Consoles de génération 4

Version logicielle 22-2

JOHN DEERE

Mise à jour logicielle

- Auto terminé

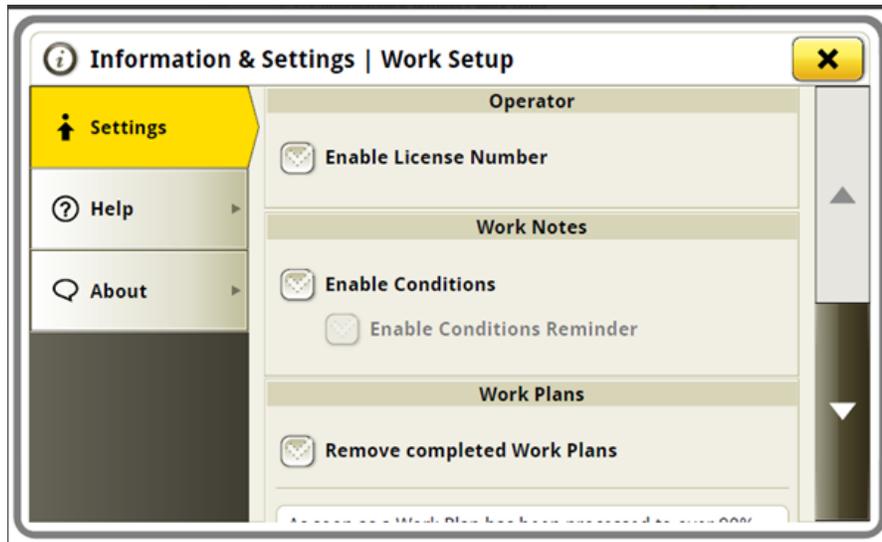
Les consoles de génération 4 pourront supprimer automatiquement les plans de travail terminés ou anciens. Lorsque cette fonction est activée, tout travail planifié sera automatiquement supprimé après 90% d'achèvement ou 15 jours sans que le travail ne soit repris. Cette fonction peut être activée ou désactivée dans la page Informations et réglages pour la Configuration du travail.

- Saison

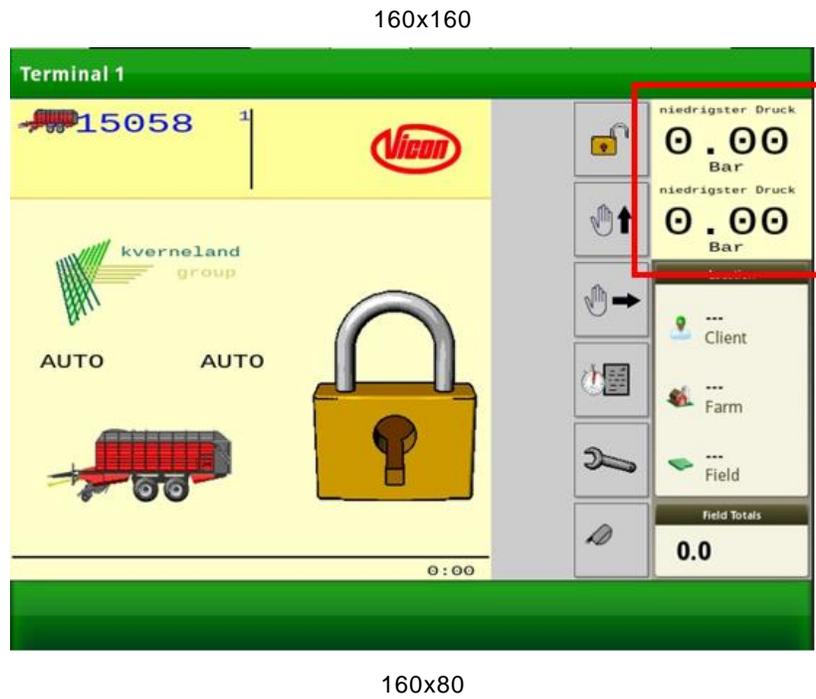
Dans la page Configuration du travail, un nouveau classificateur a été ajouté pour aider à organiser vos travaux. Tout travail peut désormais être attribué à une saison de culture pour laquelle il est effectué. Cette saison peut être modifiée en fonction de la façon dont le client souhaite organiser son travail. Toute modification effectuée dans la console apparaît automatiquement dans Operations Center. En outre, les clients pourront filtrer leurs plans dans le Planificateur de travail par saison.

- Double visualiseur de terminal virtuel ISOBUS

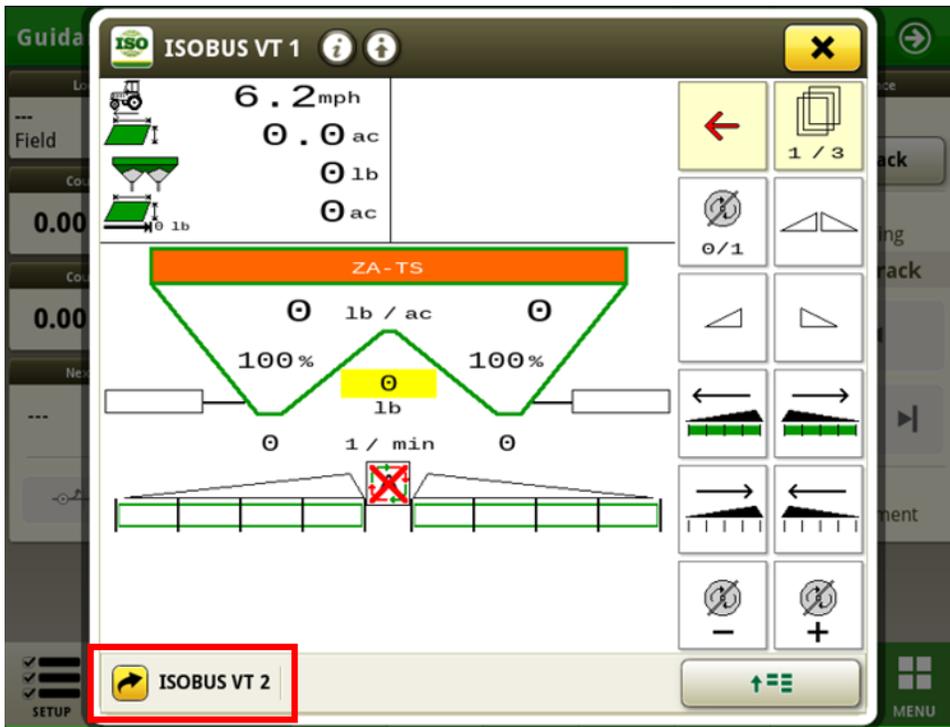
Avec des améliorations continues en même temps que deux terminaux virtuels, une deuxième option de visualiseur de terminal virtuel ISOBUS a été adoptée. Ce bouton de visualiseur de terminal virtuel multiple permet de passer facilement entre les terminaux virtuels connectés, d'accéder aux équipements connectés sans créer une page de gestionnaire de configuration supplémentaire. Cette fonction permet d'observer et de surveiller plus facilement et rapidement toutes les fonctionnalités et performances
